FUJITSU Integrated System Cloud Ready Blocks Enterprise

モデルご使用上の留意・注意事項 / ドキュメント修正事項

2017 年 7 月
富士通株式会社

「7.4.3 コンバージドファブリックスイッチ／コンバージドファブリックスイッチブレード ■部品交換前の作業、■部品交換後の作業」については、以下の手順に読み替えて実行してください。
※手順については後述されている「vSphere Client による業務サーバの対象 Ethernet ポート無効化／有効化手順」を参照してください。

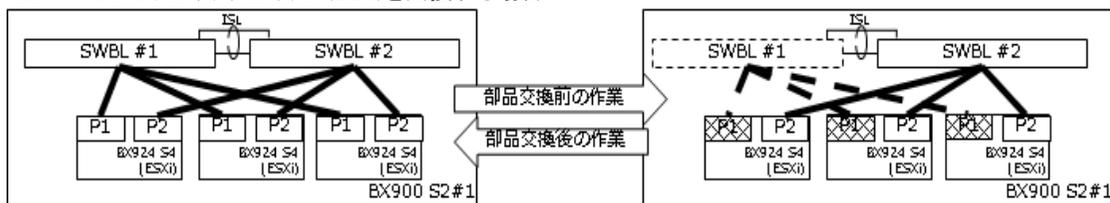
コンバージドファブリックスイッチブレード(CB1)を交換するには
 管理サーバの CNA カードのポート 0 と業務サーバのオンボード CNA のポート 0 を無効化してください。

コンバージドファブリックスイッチブレード(CB2)を交換するには
 管理サーバの CNA カードのポート 1 と業務サーバのオンボード CNA のポート 1 を無効化してください。

「7.4.7 ストレージ - (2) コントローラーモジュール(CM)／チャネルアダプター(CA)の交換 - ■部品交換前の作業、■部品交換後の作業」については以下の手順に読み替えて実行してください。

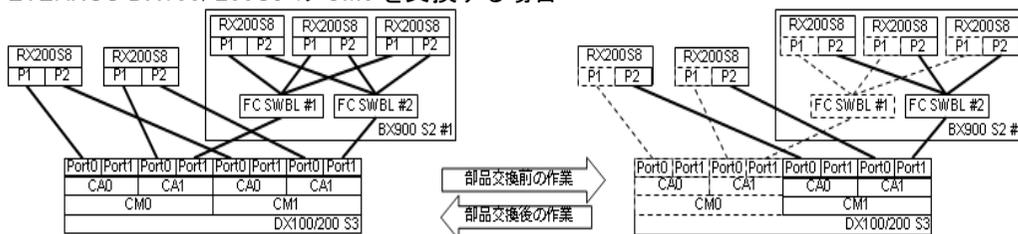
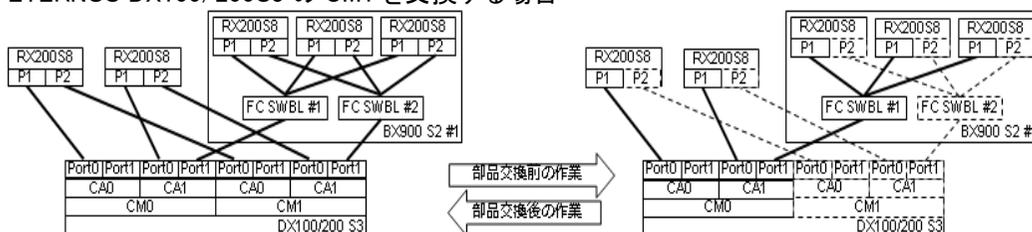
- 【CM0 または CM0 に搭載された部品を交換した場合】

- ①「(4) vSphere Client による管理サーバの対象 FC ポート無効化／有効化手順」を参照し、全ての管理サーバに搭載された FC カードのポート 0 を有効化してください。
- ②「vSphere Client による業務サーバの対象 FC ポート無効化／有効化手順」を参照し、全ての業務サーバに搭載された FC カードのポート 0 を有効化してください。

- 【CM1 または CM1 に搭載された部品を交換した場合】

- ①「(4) vSphere Client による管理サーバの対象 FC ポート無効化／有効化手順」を参照し、管理サーバに搭載された FC カードのポート 1 を有効化してください。
- ②「vSphere Client による業務サーバの対象 FC ポート無効化／有効化手順」を参照し、全ての業務サーバに搭載された FC カードのポート 1 を有効化してください。

ストレージエンクロージャ追加オプション FISC-SE006

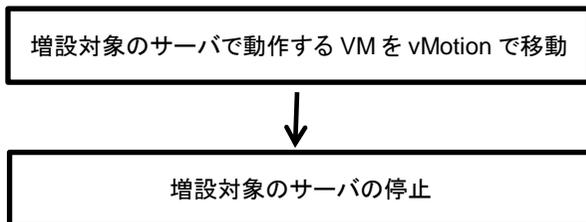
以下の新規オプションを追加してください。

- Cloud Ready Blocks 保証書 1 枚
- はじめにお読みください 1 部
- 安全上の注意 1 部
- HDD/SSD の取り扱いと Log 収集について 1 部

「1.4 サーバの起動・サーバのシステムへの組込み」に以下の流れ図を追加します。

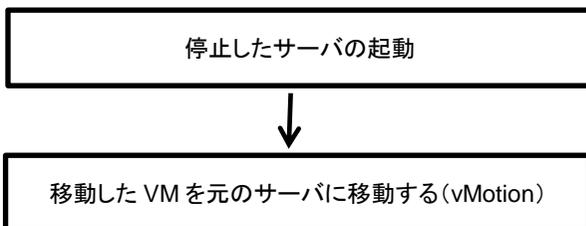
作業は以下の流れで行います。作業の詳細は『利用ガイド』を参照してください。
